9 樓 A 戶

A戶 建築平面圖(套上層樑)

客戶工程變更單

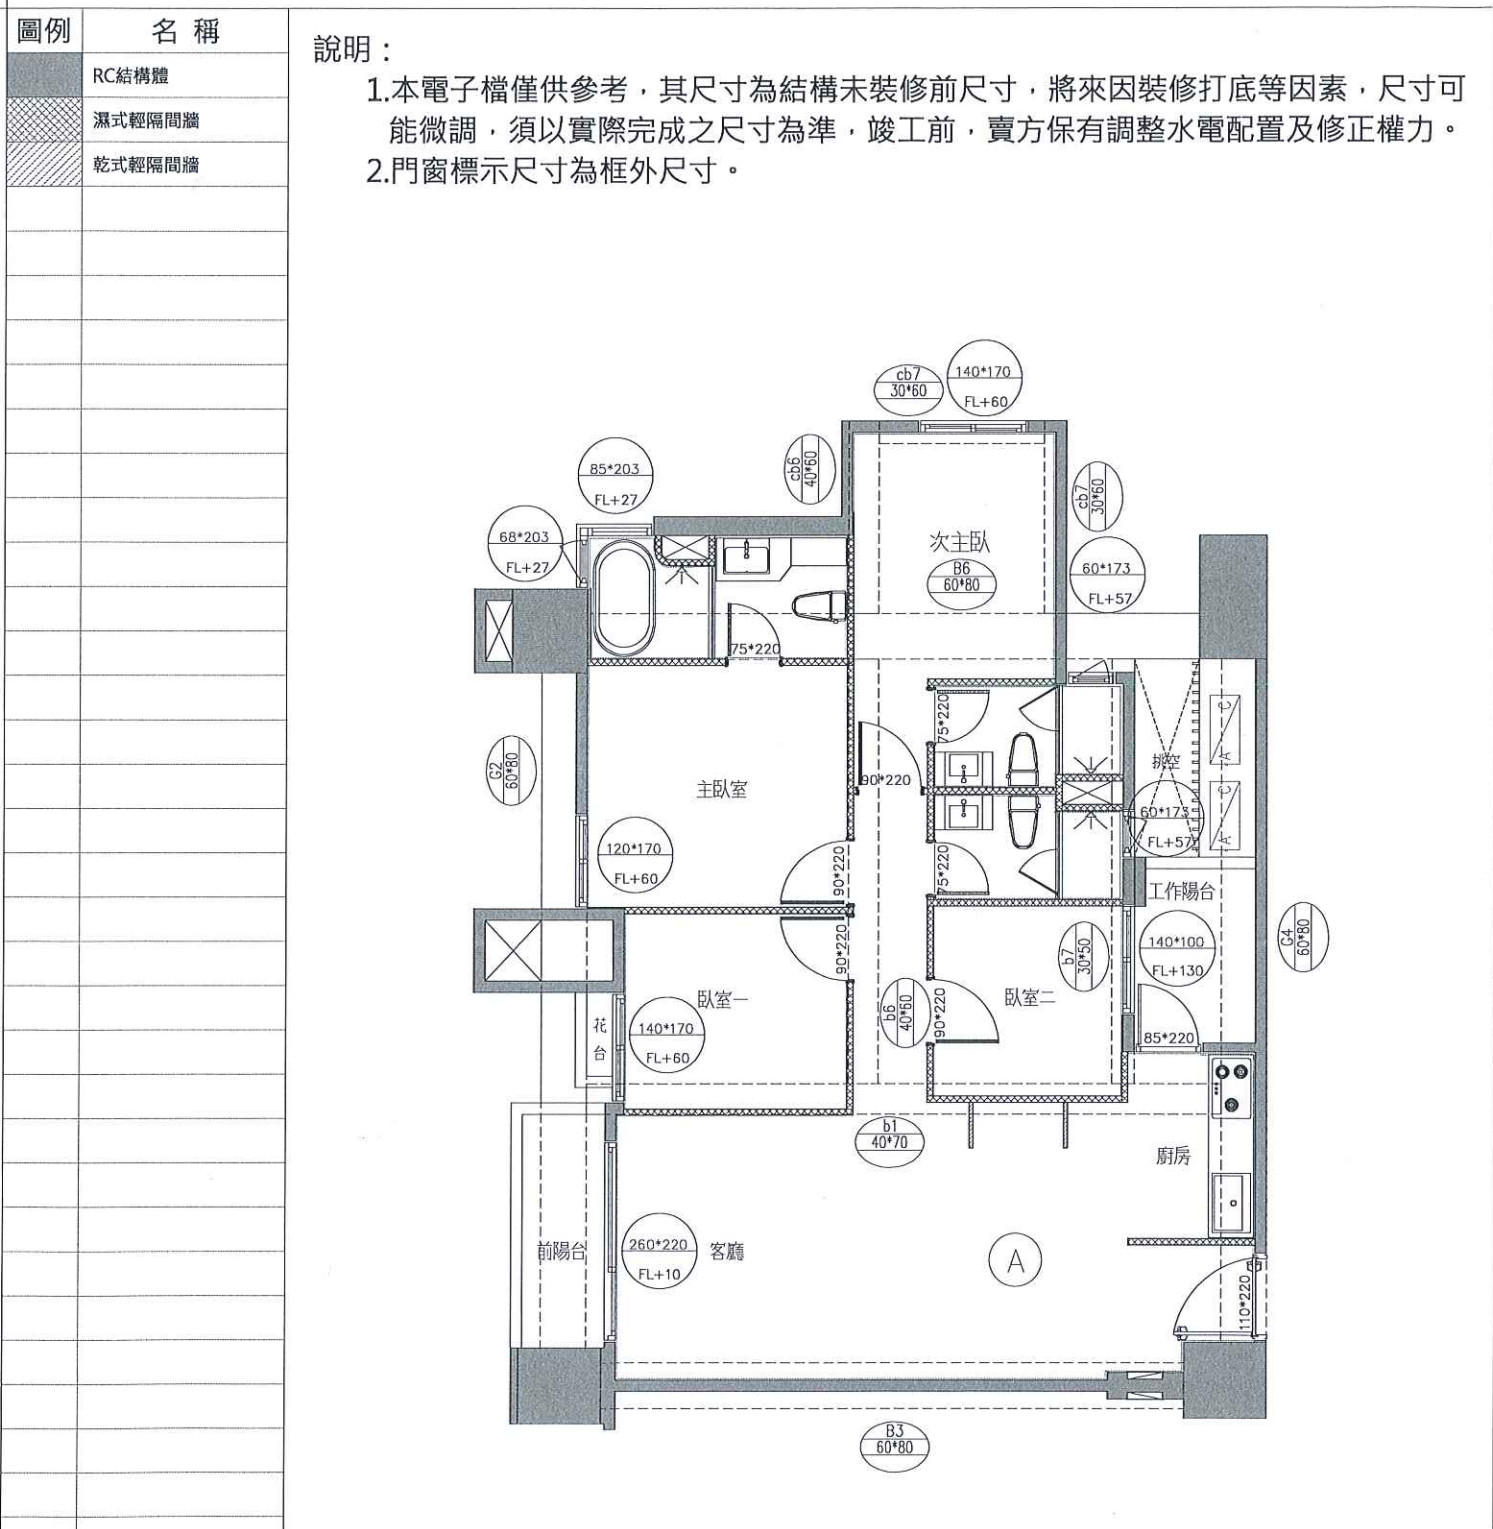
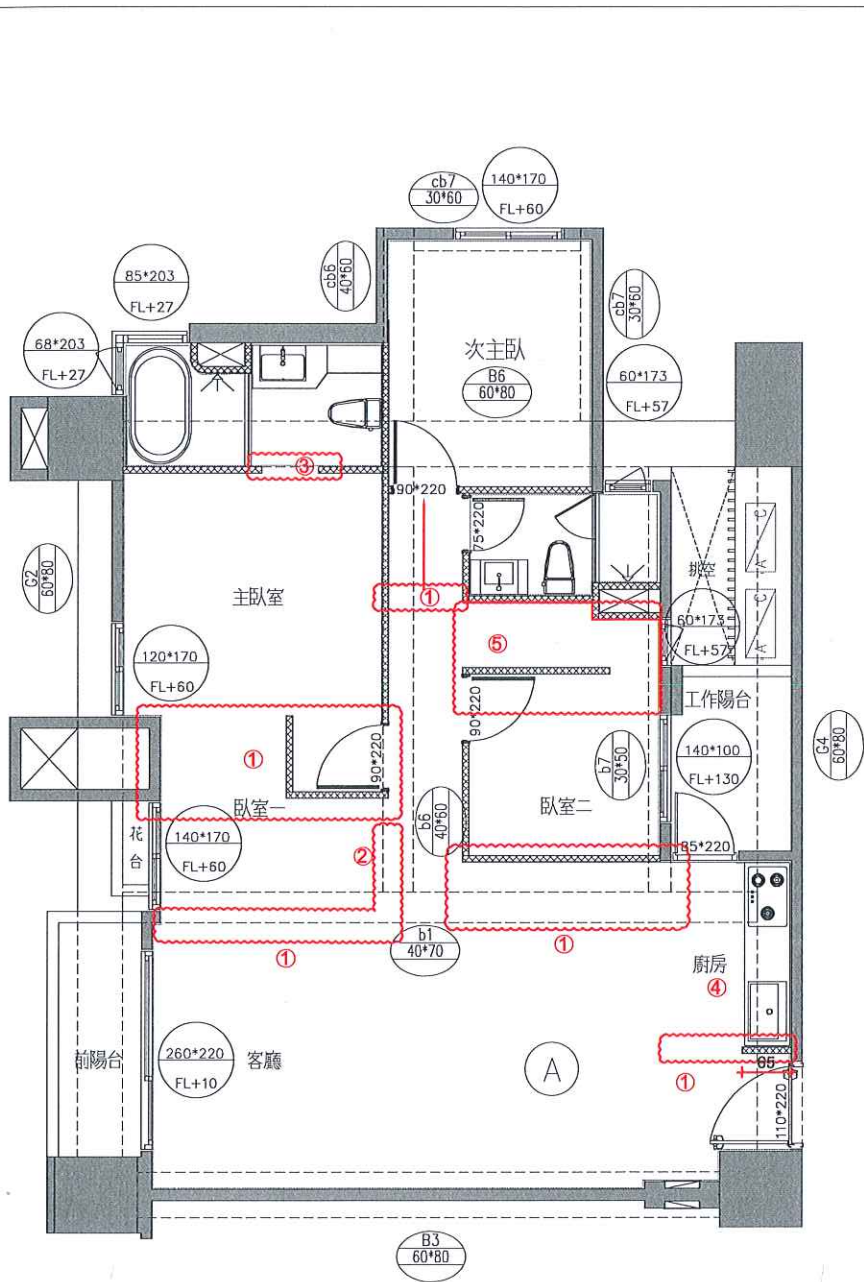
- 變更事項記錄：
- 1.輕隔間、油漆範圍變更
 - 2.臥室門框扇追減x1
 - 3.主浴室門框扇追減x1 (不含門檻)
 - 4.廚房變更，包含：
 - a.廚房天花板、立板、油漆追減
 - (此區因樓上層管線外露，結構頂板不補油漆)
 - b.燈具追減x2
 - c.廚房水槽選色(紅)+下崁
 - d.側牆貼磚數量變更
 - 5.電器櫃(不含設備)追減 (設備點交)
 - 6.客浴室全退，包含：
 - a.輕隔間、油漆、地壁磁磚
 - b.廁所追加木地板
 - c.樓上層降噪工程追加
 - d.內牆油漆追加
 - e.衛浴設備全追減(浴櫃、面盆、龍頭、除霧鏡、淋浴龍頭、馬桶、換氣扇、燈具x3、轉角籃、置物架)
 - f.廁所門框扇及門檻追減
 - g.淋浴門及門檻追減
 - h.客浴天花板、油漆追減 (此區因樓上層管線外露，結構頂板不補油漆)

A戶 地坪材質範圍示意平面圖

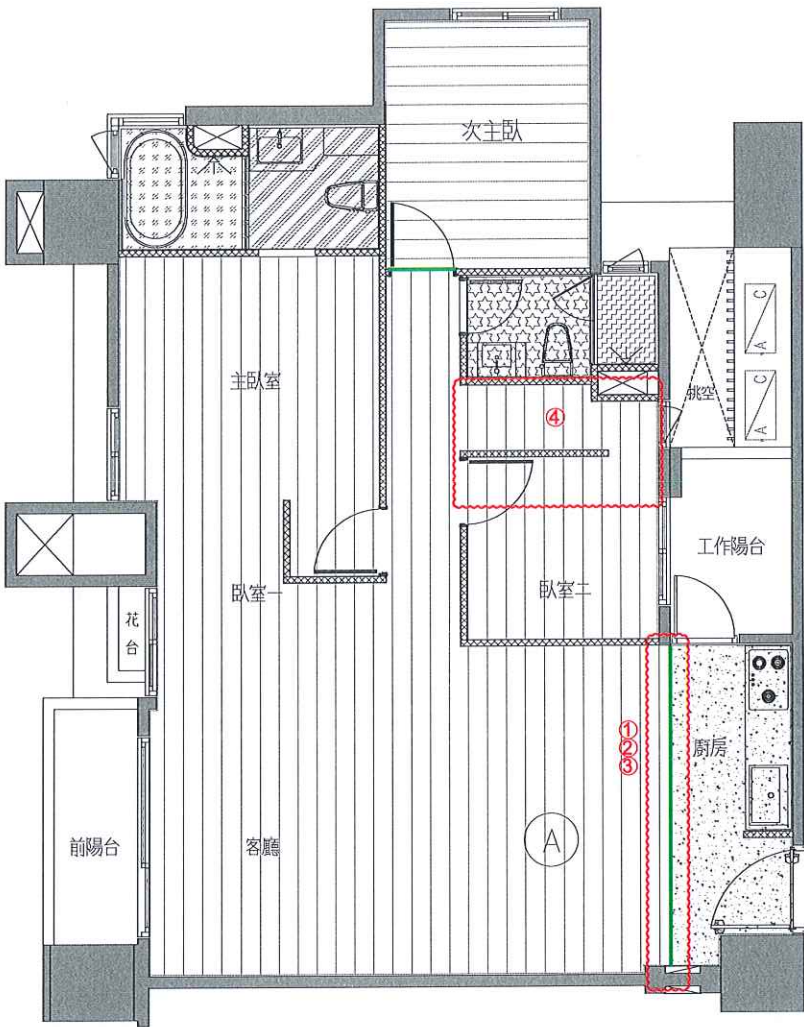
- 變更事項記錄：
- 1.玄關廚房地磚範圍變更

2.木地板範圍變更

(鋪設方向如圖)

3.降造工程範圍變更

4.客浴浴室全退，包含：

a.輕隔間、油漆、地壁磁磚

b.廁所追加木地板

c.樓上層降噪工程追加

A戶 插座及弱電位置示意平面圖

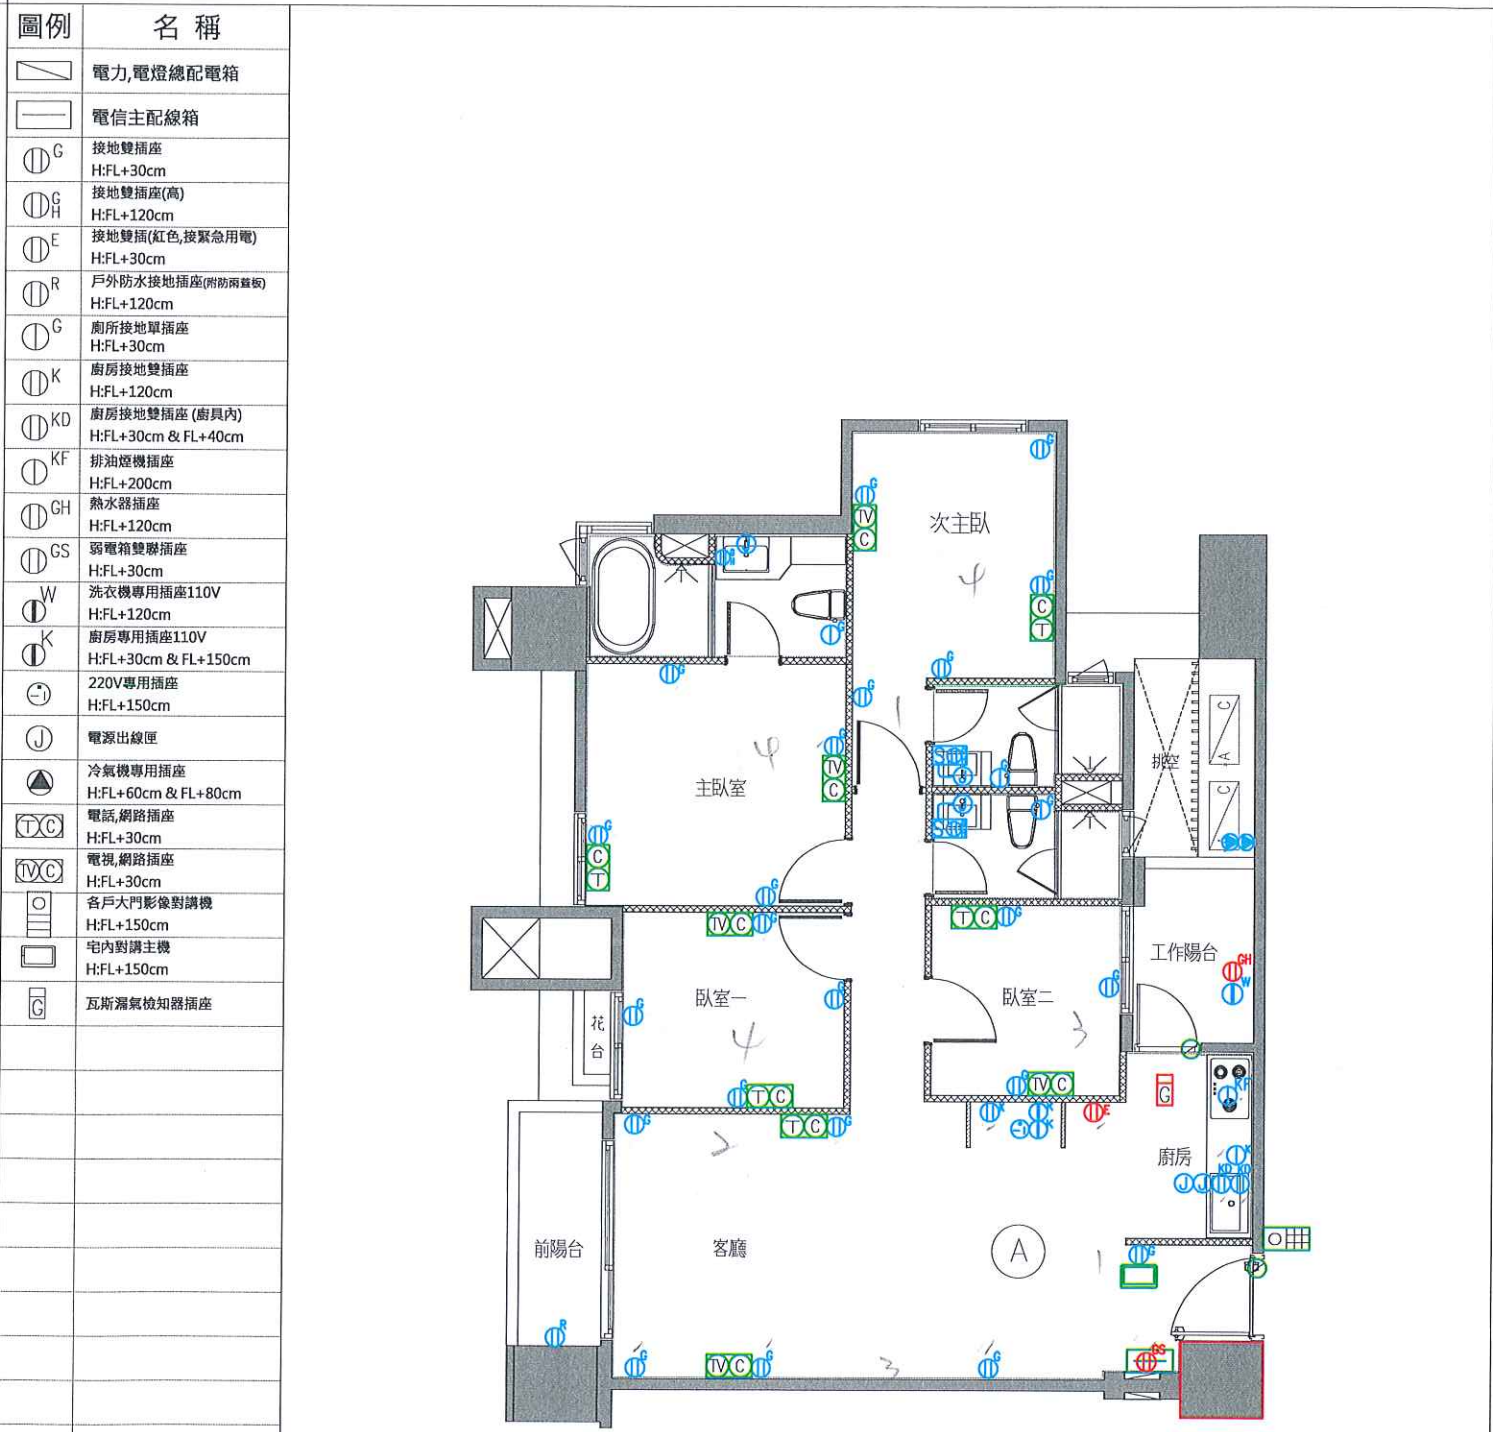
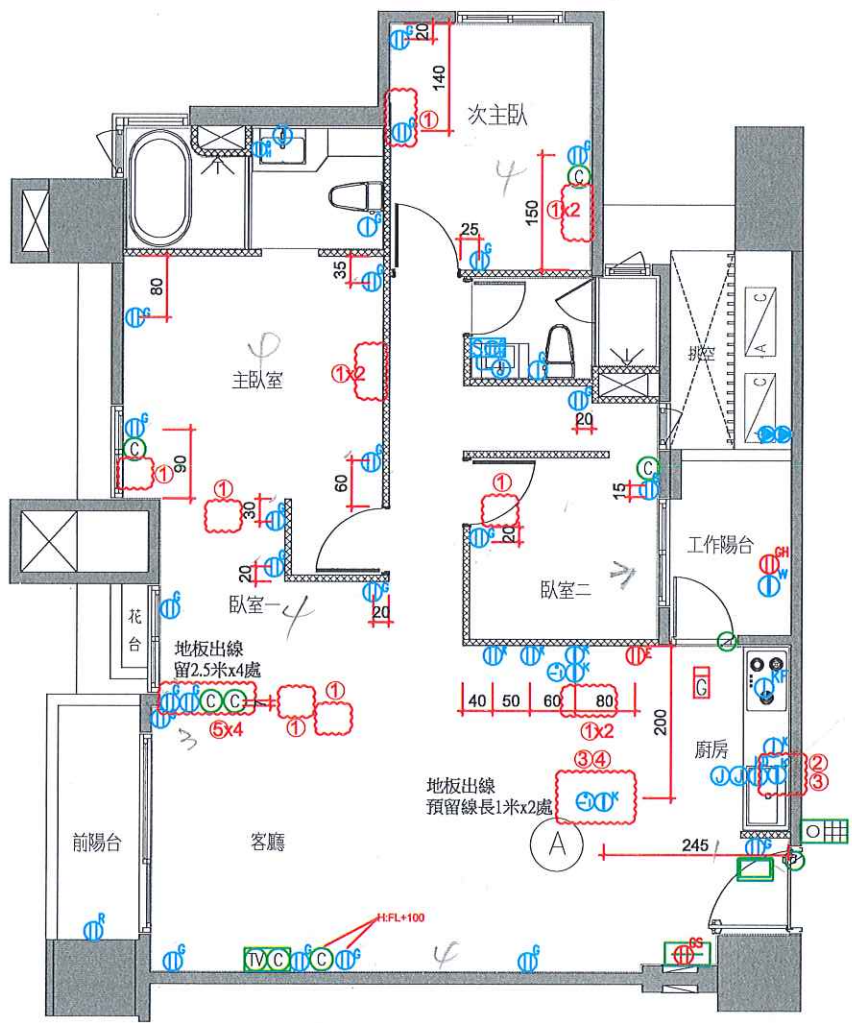
- 1.弱電變更
- a.(TV)追減x4
- b.(T)追減x5
- c.(C)追減x3
- 2.110V插座追減x1
- 3.110V專用插座追加x2
- 4.220V專用插座追加x1
- 5.預留線長2.5m追加x4
- 6.對講機移位

本戶臥室二 插座客變後配置,不受用戶用電設備裝置規則§29-19條限制。

A戶 電燈開關及迴路示意圖(套上層樑)

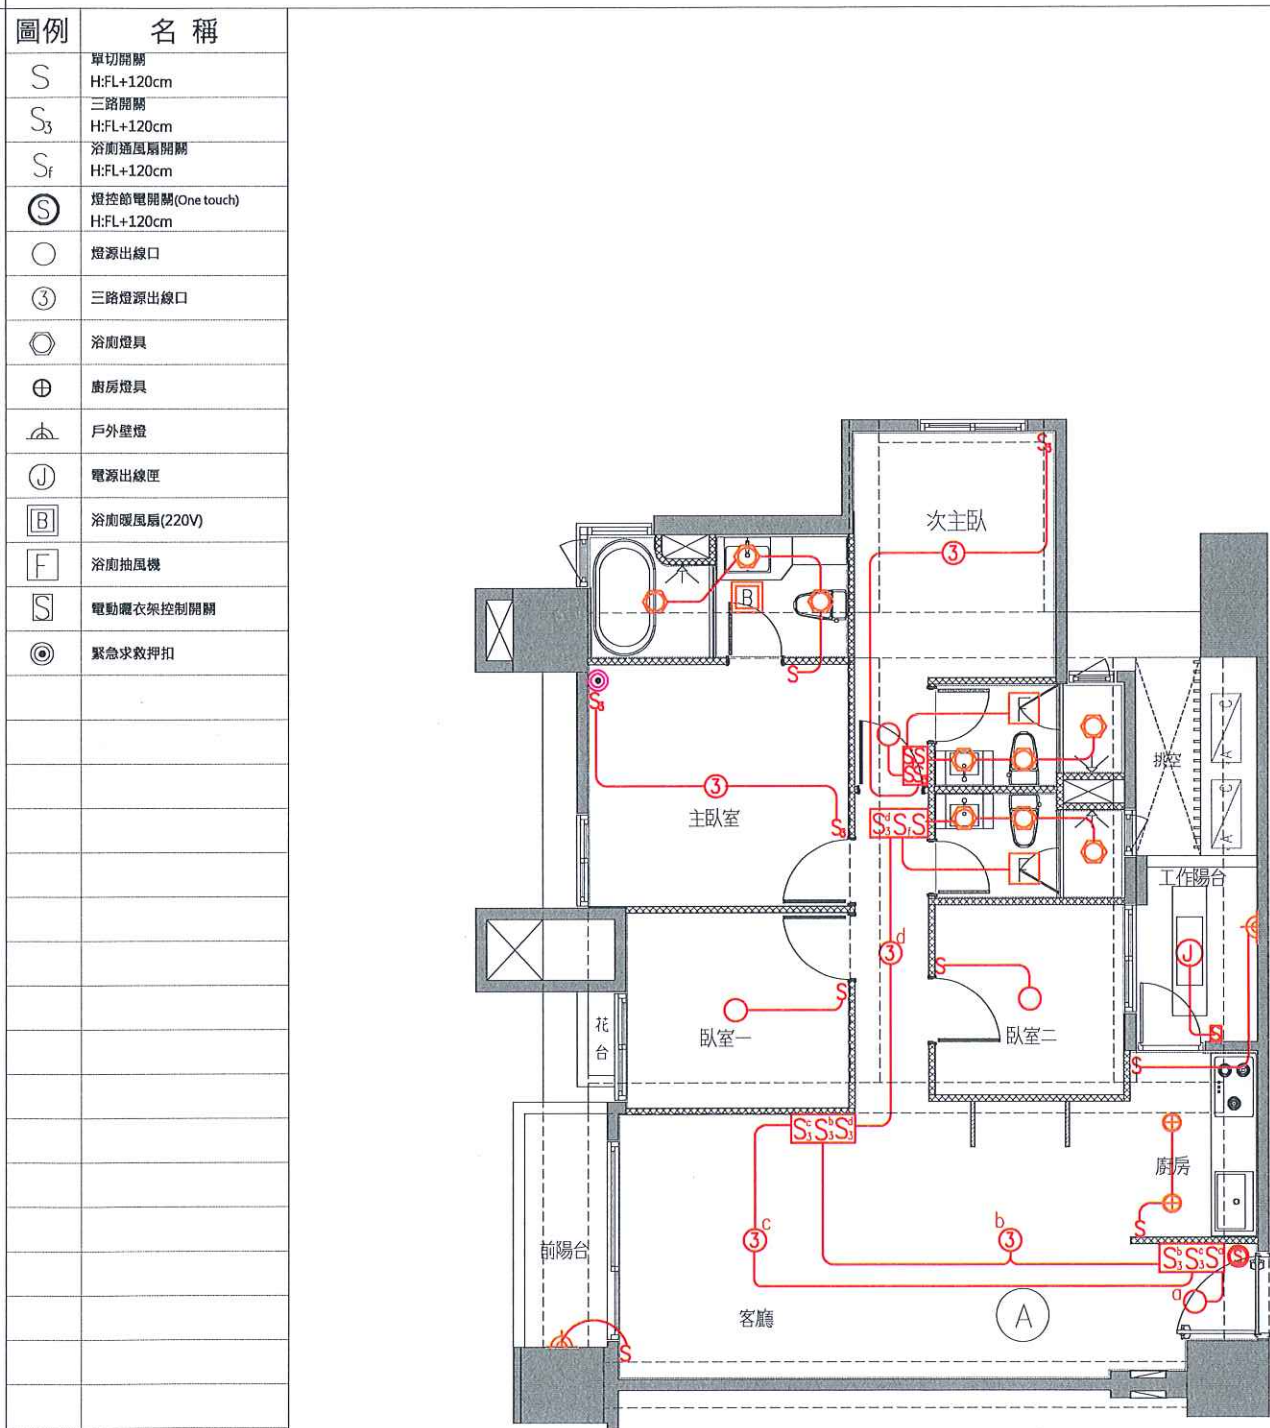
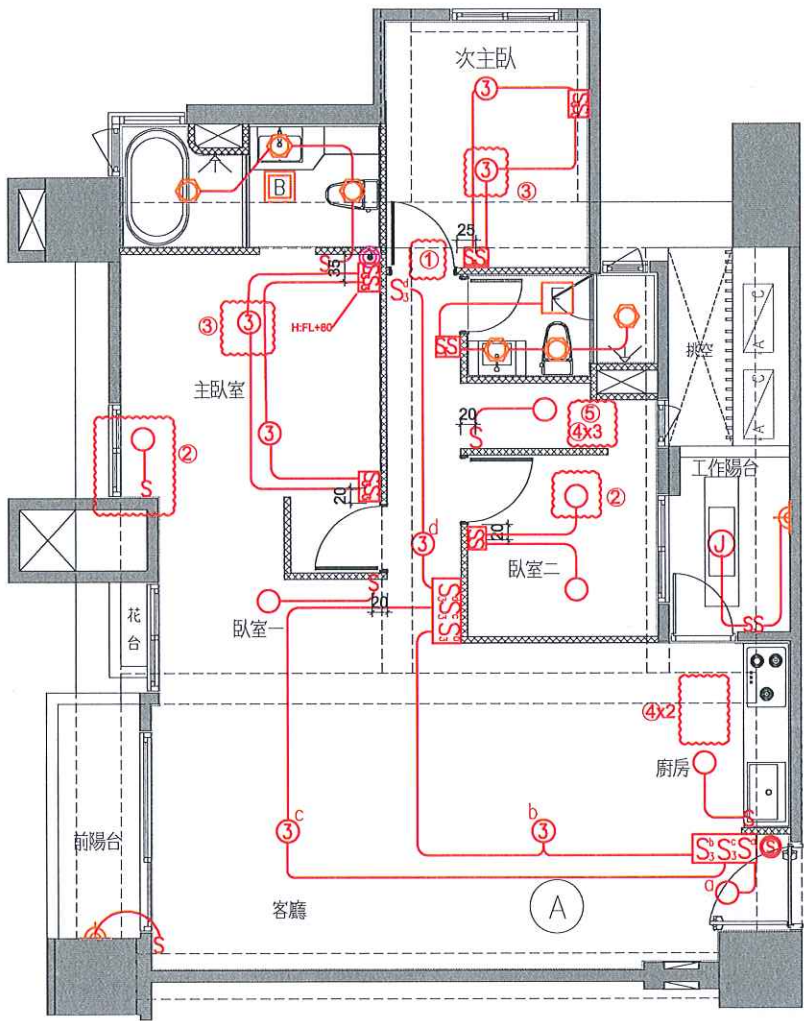
- 1.單切開關追減x1
- 2.單切開關追加x2
- 3.雙切開關追加x2
- 4.燈具追減x5
- 5.客浴抽風機追減x1

A戶 冷氣套管及排水位置示意圖(套上層樑)

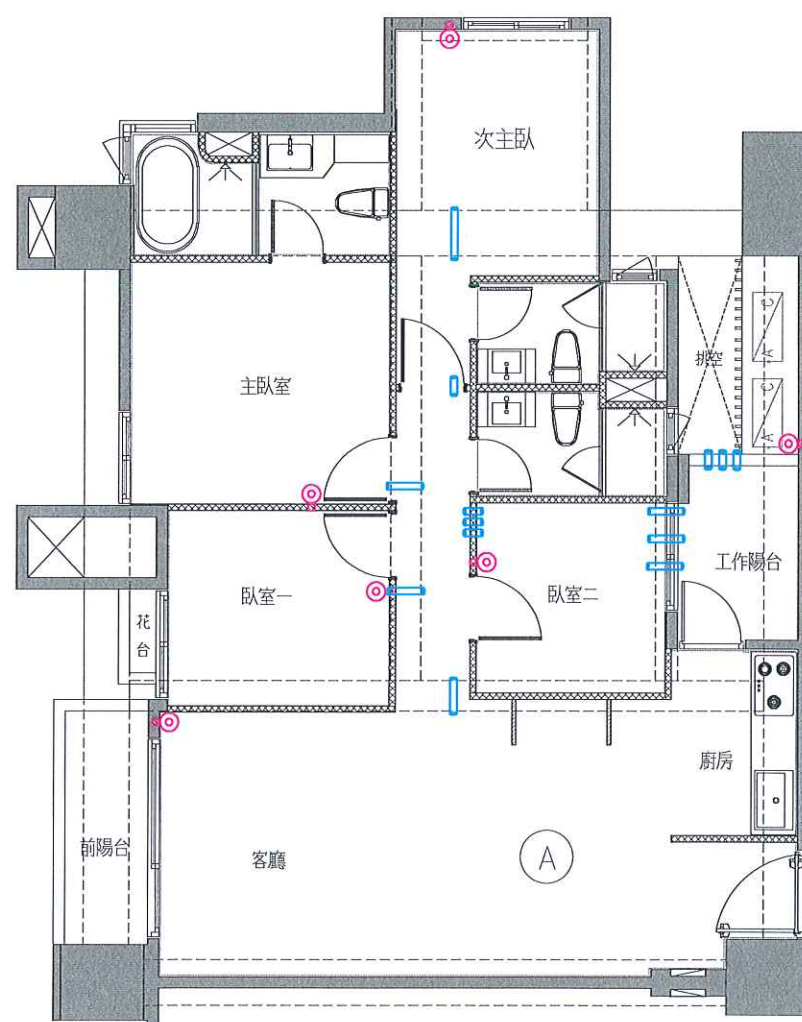
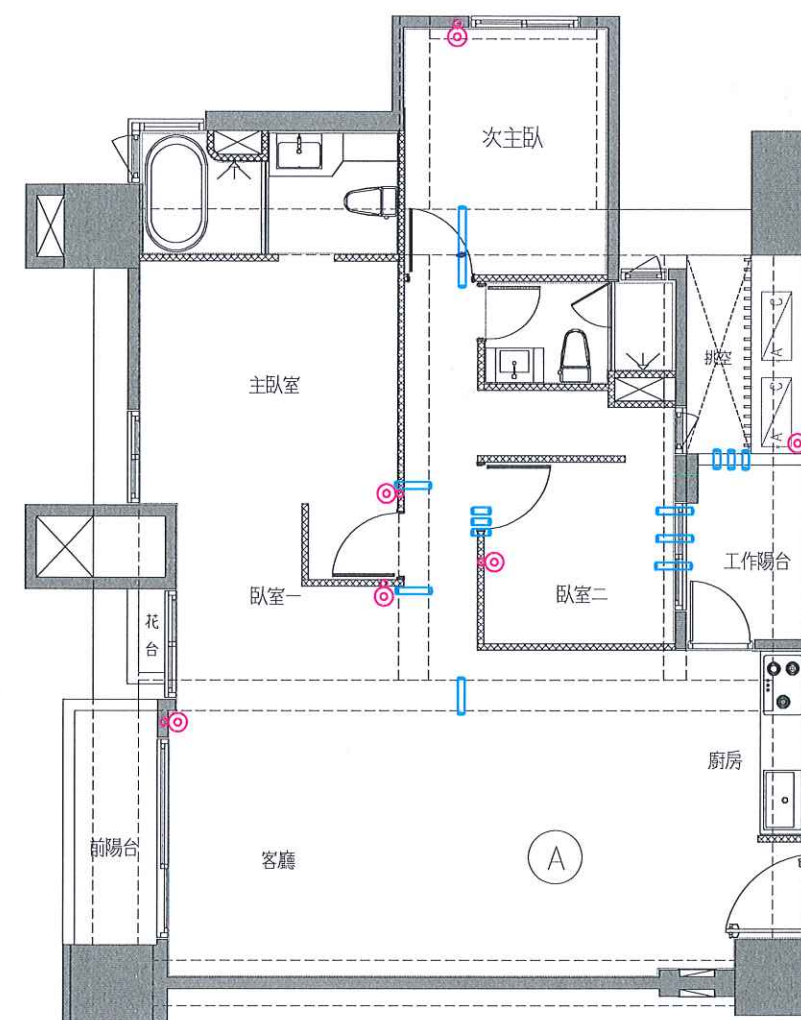
1.位置調整如圖面
